**Avis délibéré de la Mission régionale d'autorité environnementale  
d'Île-de-France sur le projet de révision du POS de Dannemois  
(91) arrêté le 5 décembre 2017 en vue de l'approbation d'un PLU**

n°MRAe 2018-35

Figure 2. Extrait plan de zonage du projet de PLU arrêté en 2016  
(lisière du SRCE représentée en hachuré rouge)

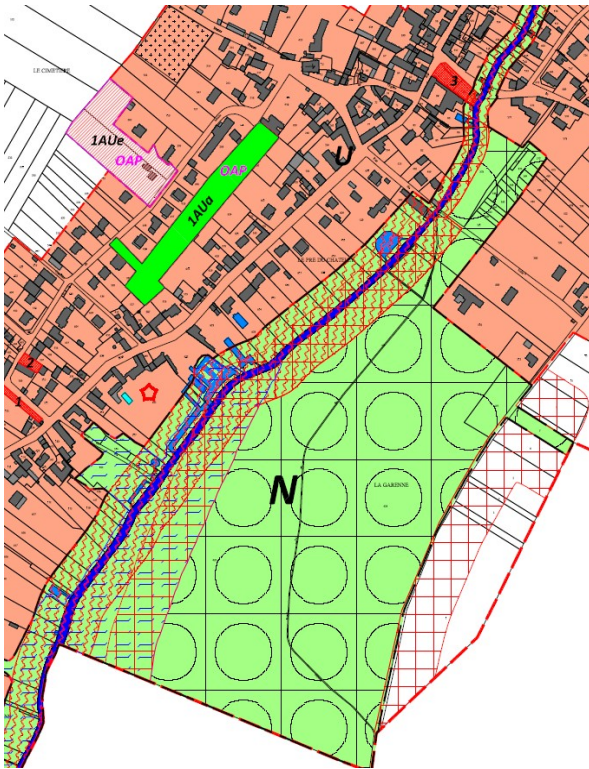
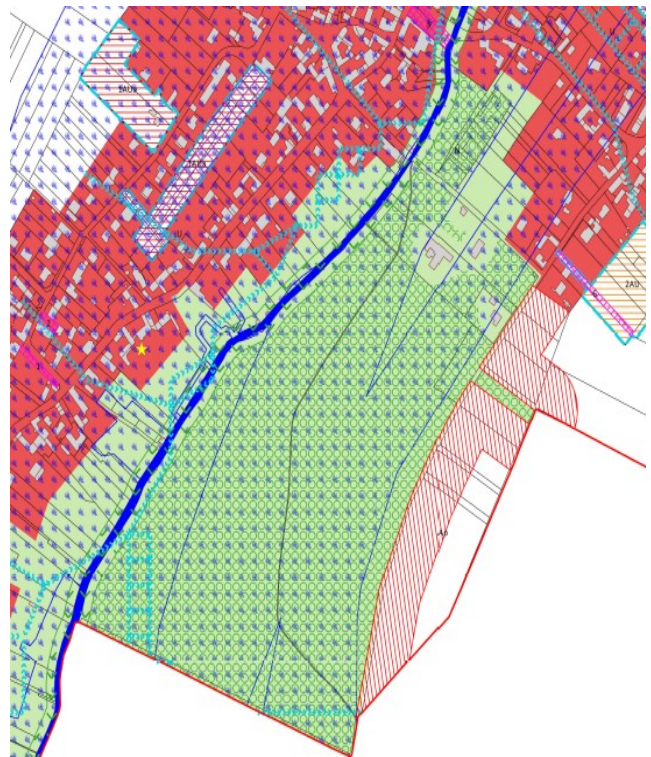
Cependant, le règlement graphique de la première mouture du projet de PLU reprenait la lisière urbanisée des boisements de plus de 100 hectares identifiée dans le schéma régional de cohérence écologique de l'Île-de-France (SRCE)<sup>12</sup>, notamment le long de la rivière École. Cette lisière n'apparaît plus dans le règlement graphique modifié (fig. 2 et 3).

De plus le règlement écrit du projet de PLU précise que les constructions et installations de toute nature sont interdites dans la zone de protection des lisières des massifs boisés de plus de 100 hectares. Par conséquent, la suppression de cette protection est susceptible de porter atteinte à la préservation d'un milieu à la fois naturel et paysager (la vallée de l'École étant un site inscrit). Ladite suppression gagnerait à être justifiée et ses impacts analysés.

**La MRAe recommande de justifier et d'analyser les impacts de la suppression de la protection de la lisière des massifs boisés de plus de 100 hectares identifiée par le SRCE dans la vallée de l'École.**

**Dans l'hypothèse où cette analyse conclurait à des incidences négatives ou mitigées au regard de la préservation de ce site naturel et paysager, la MRAe recommande de présenter des mesures visant à éviter, sinon réduire et le cas échéant, compenser les impacts du projet de PLU soient définies.**

Figure 4. Enveloppes potentielles de zones humides de classe 2 (en orange) et 3 (en vert) \_ Bourg de Dannemois \_  
Source : DRIEE

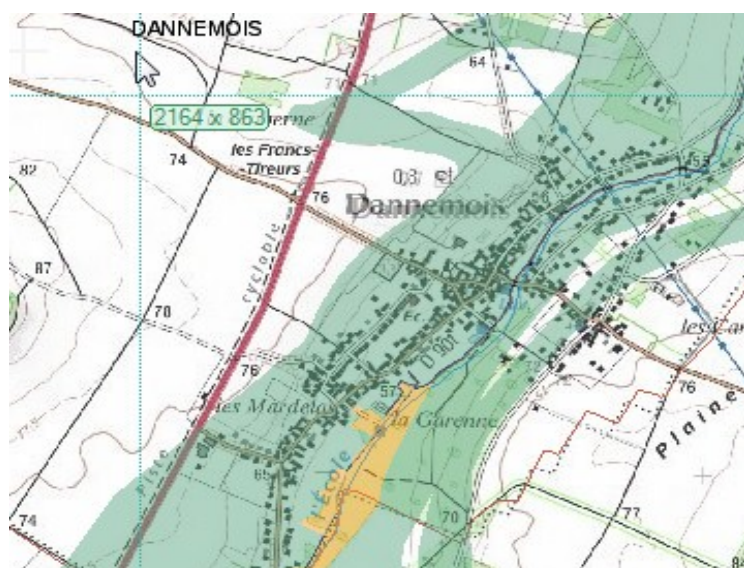
La MRAe note que, d'après le plan de zonage, la zone humide avérée localisée aux abords de l'École (en orange sur la figure 4), classée en zone naturelle N, ne semble plus bénéficier de la bande d'inconstructibilité induite par la lisière urbanisée des boisements de plus de 100 hectares identifiée dans le SRCE. Le règlement autorisant en zone naturelle notamment « les constructions et installations nécessaires aux équipements collectifs ou de services publics »<sup>14</sup>, le projet de PLU est susceptible de permettre une certaine urbanisation aux abords de l'École, dans une enveloppe humide.

En outre, le rapport de présentation ne porte pas mention d'études spécifiques conduites afin de confirmer ou non l'existence des enveloppes humides potentielles (en vert sur la figure 4). Le projet de PLU de Dannemois a ainsi fait le choix de protéger indifféremment l'ensemble des enveloppes humides y compris dans les secteurs de projets. Les OAP relatives aux secteurs de projet posent le principe d'études de sol préalables à toute urbanisation. Le règlement introduit pour les différentes zones du PLU des dispositions, reprenant les règles de la police de l'eau (demande d'autorisation pour tout projet de construction susceptible d'impacter plus de 1 000 m<sup>2</sup> de zone humide ; autorisation des travaux d'assèchement, de mise en eau, d'imperméabilisation, de remblaiement de zones humides identifiées au règlement graphique pour des raisons d'intérêt général et en l'absence d'atteinte irréversible aux réservoirs biologiques, aux frayères etc).

**La MRAe recommande de justifier et analyser les impacts de la suppression de la bande d'inconstructibilité aux abords de la rivière École, constituant par ailleurs une zone humide avérée.**

**Dans l'hypothèse où cette analyse conclurait à des incidences négatives ou mitigées au regard de la préservation de l'enveloppe humide, la MRAe recommande de prendre des mesures visant à éviter, sinon réduire et le cas échéant, compenser les impacts du projet de PLU soient définies.**
